**ESTUDIO DE IMPACTO AMBIENTAL
CATEGORÍA I**

**INFORMACIÓN COMPLEMENTARIA NO. 1
12 mayo 2025**

**PROYECTO:
TERRAZAS PARQUE SOLAR AURORA ENERGY I**

**PROMOTOR:
AURORA ENERGY I, S. A.**

NOMBRE DEL PLANO:
DISEÑO DE TERRAZAS AURORA SOLAR FASE I -
AFECTACIONES DE FINCA

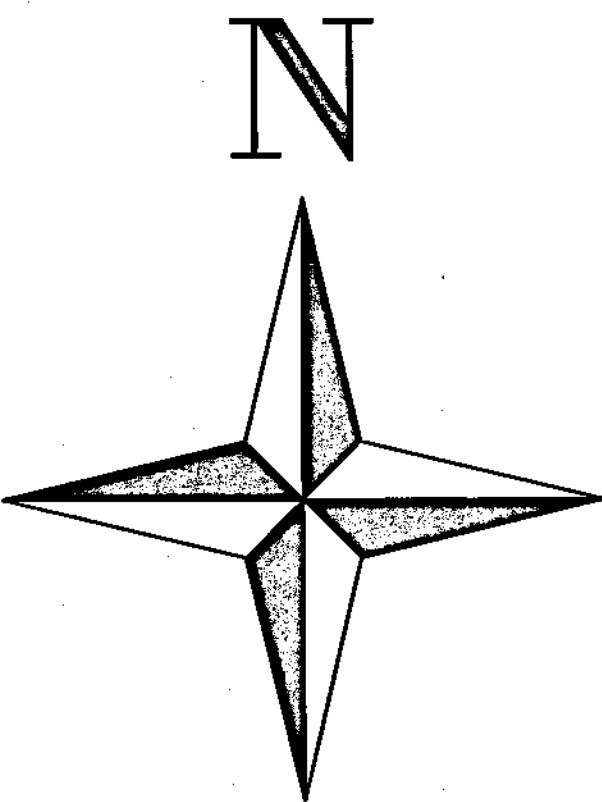
- c. **Verificar, aclarar e indicar**, si, se contempla alguna otra actividad en el resto del terreno, debido a que: según lo planteado en el EsIA, la huella del proyecto es de **35.70 ha.**, y el polígono propuesto es de **79.28 ha.**

En cuanto al detalle de coordenadas, pueden verificar en **Anexo No 4. Planos del Proyecto**, (ver plano con numeración: No. plano: PSA-PL-GN-02-DISEÑO DE TERRAZAS AURORA SOLAR FASE I - AFECTACIONES DE FINCA; plano No. PSA-PL-GN-02-DISEÑO DE TERRAZAS AURORA SOLAR FASE - COORDENADAS DELIMITANTE)

Respuesta 3a. En el **Anexo No.4 Planos de Proyecto**, se presenta el siguiente plano (N° PLANO: PSA-PL-GN-02-DISEÑO DE TERRAZAS AURORA SOLAR FASE I - AFECTACIONES DE FINCA), que contiene las coordenadas corregidas del área de influencia directa del Proyecto Por otro lado, en la siguiente imagen se muestran las coordenadas UTM, exactas del polígono propuesto para el desarrollo del proyecto.

NOMBRE DEL PLANO:
PENDIENTES DE LA TERRAZA A

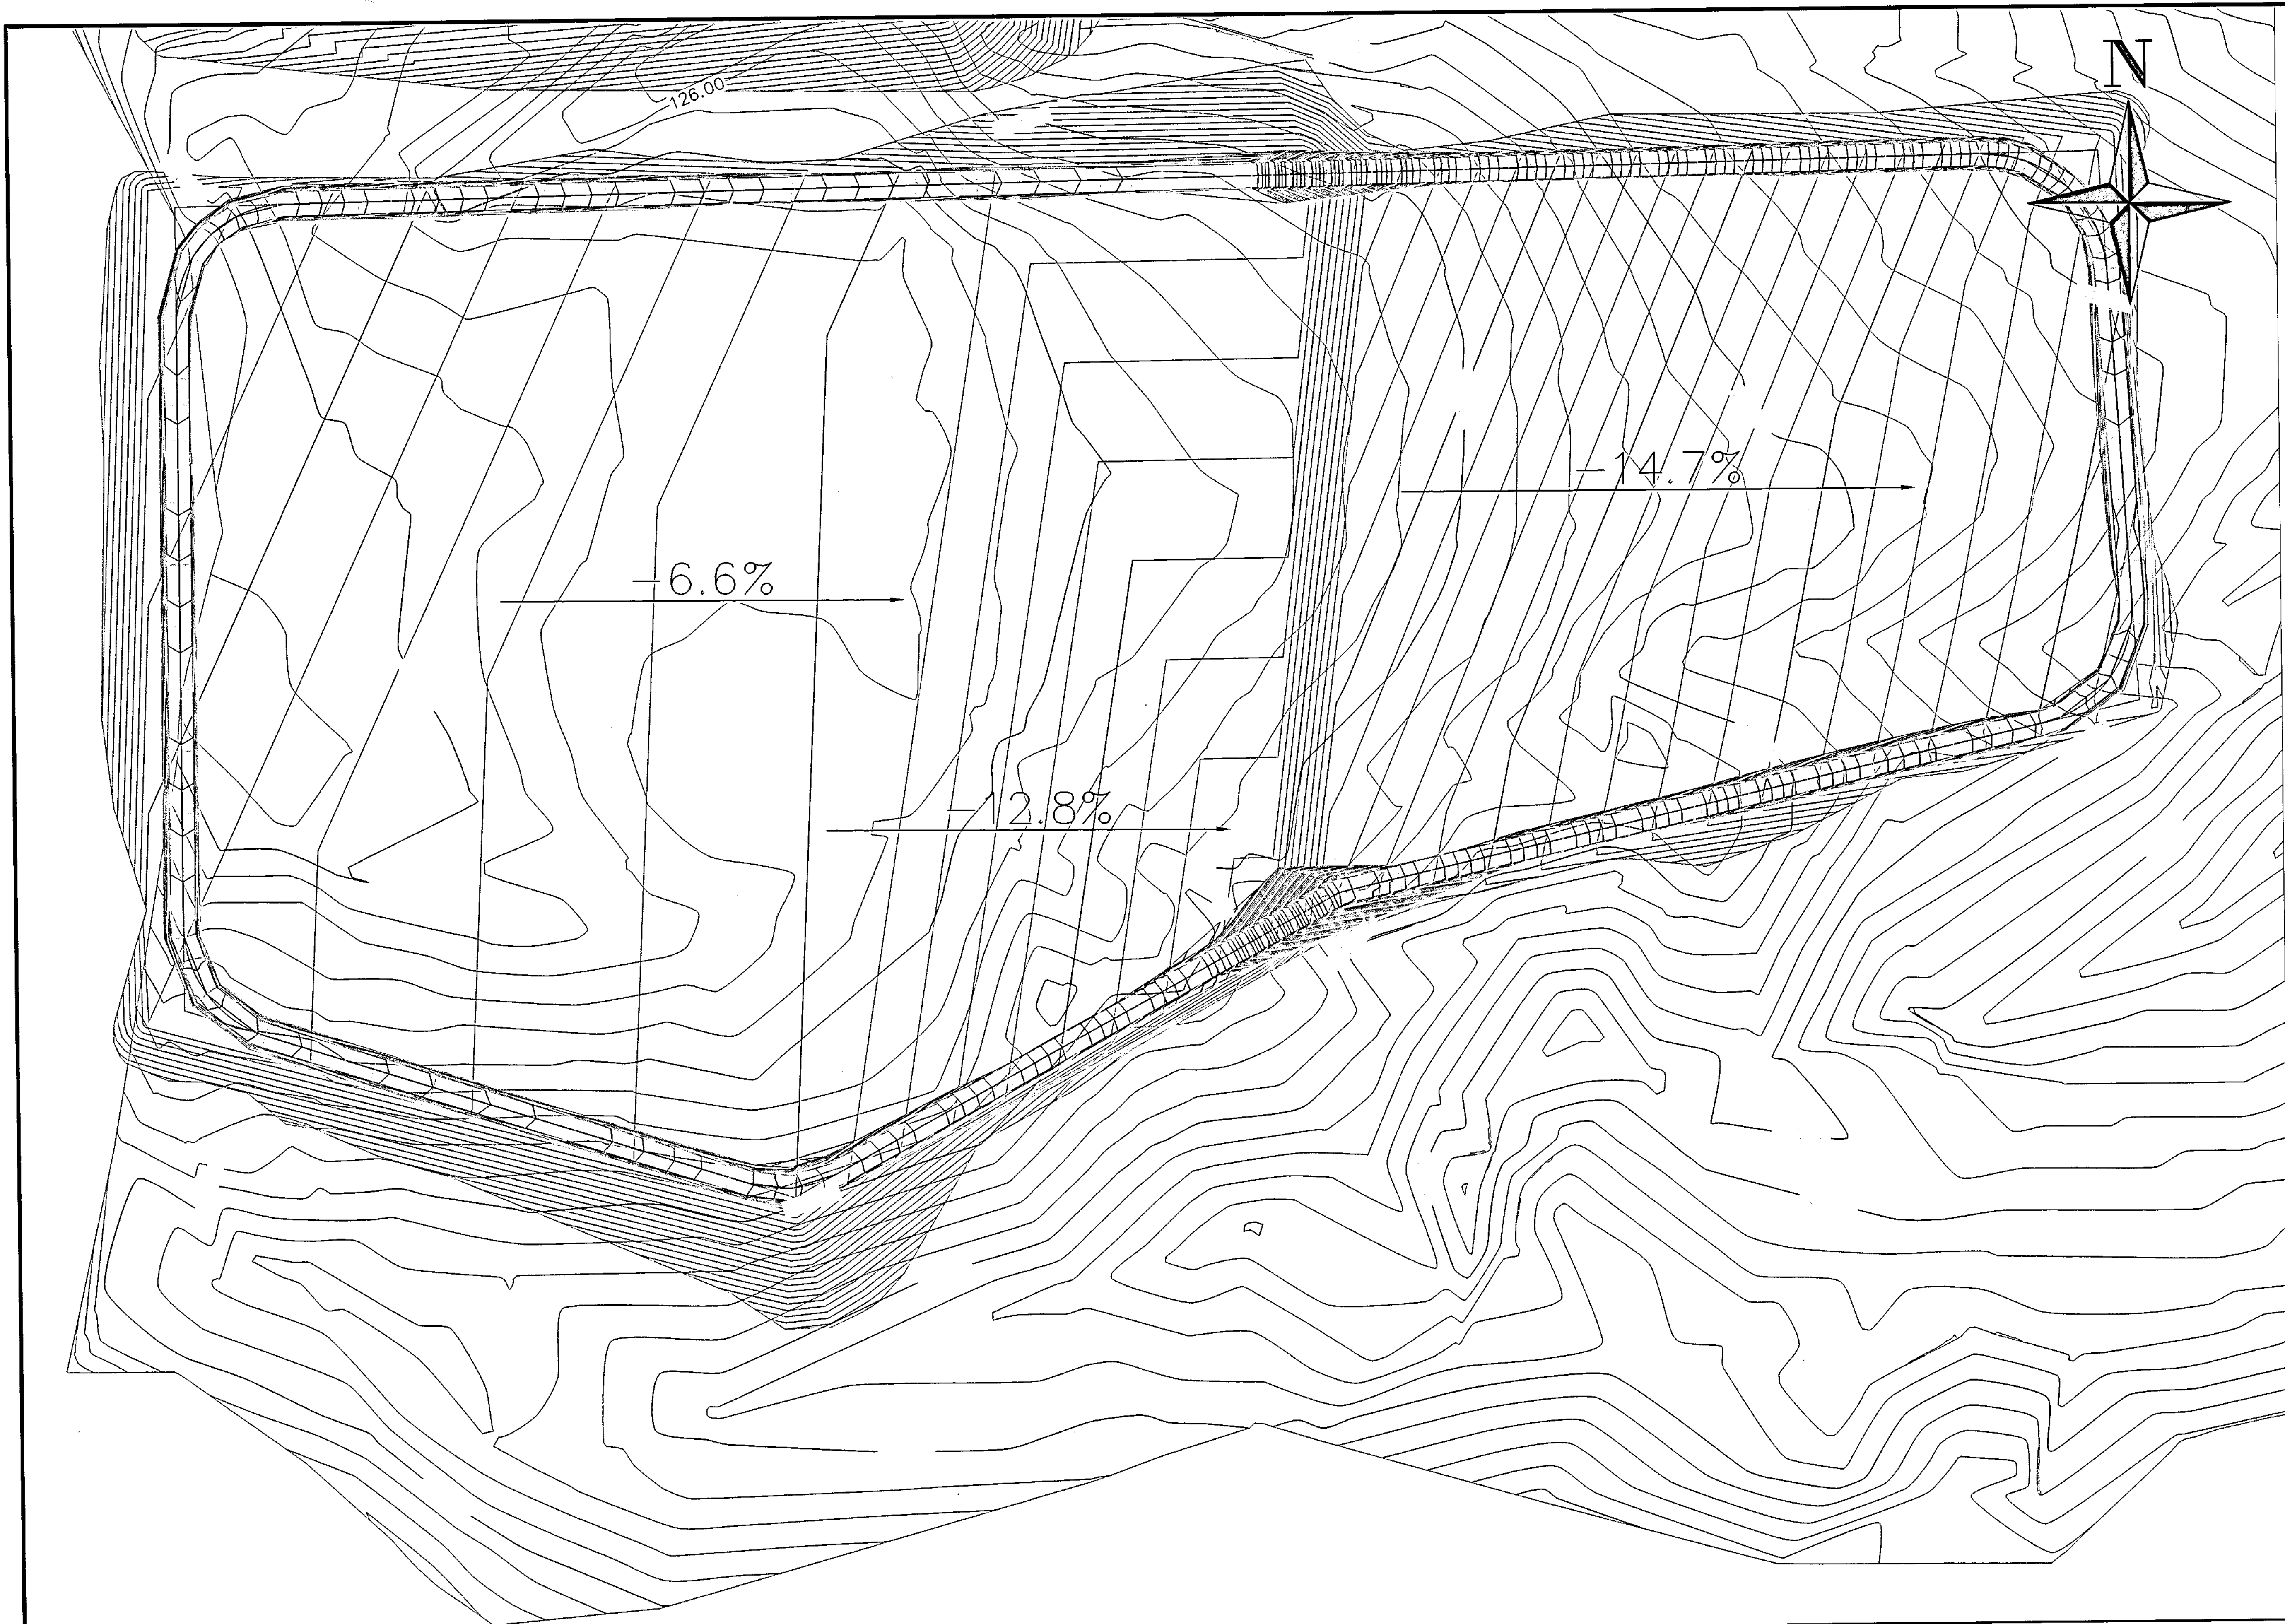
- d. **Presentar**, los planos con los perfiles de volúmenes de corte y relleno esperados con la conformación de las terrazas.
 - e. **Verificar y aclarar**, el volumen total de suelo de cortar y rellenar en la conformación de las terrazas, además indicar los volúmenes de tierra a mover, para la conformación de los caminos de acceso.

Respuesta 4d. Se adjuntan Planos de diseños y pendientes de terrazas y vistas de secciones múltiples **Ver Anexo No. 4 Planos del Proyecto (verificar planos**

con numeración: PSA-PL-GN-01-Áreas de Taludes A-B; plano No. PSA-PL-GN-01-sección de Terraza A; plano No. PSA-PL-GN-02-Pendiente de la Terraza).
